改善箇所説明図

R1200GS

交換後の前輪用ブレーキ配管

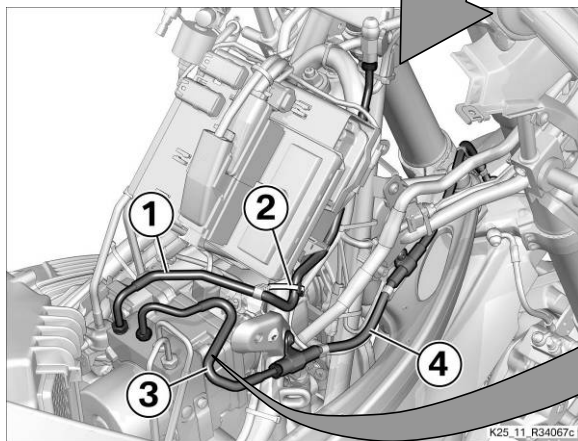
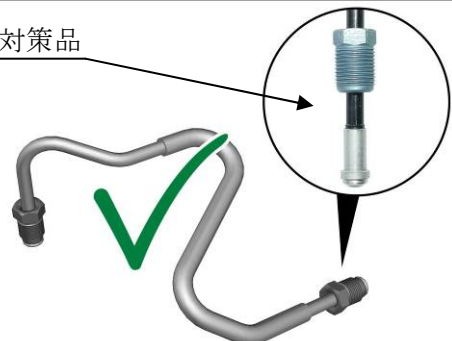
基準不適合発生箇所

基準不適合発生箇所

前輪用ブレーキ配管の端部の形状が不適切なため、当該配管の組み付け時に、接続部の密着が不十分になるものがある。そのため、走行時の振動により当該部に隙間が生じ、ブレーキオイルが漏れ、最悪の場合、制動力が低下するおそれがある。

改善措置の内容

全車両、前輪用ブレーキ配管を対策品と交換する。

注： は交換箇所を示す

識別マーク(白点)

ABS ユニット側のブレーキ配管上に白ペイントマークを付ける(図示とおり)
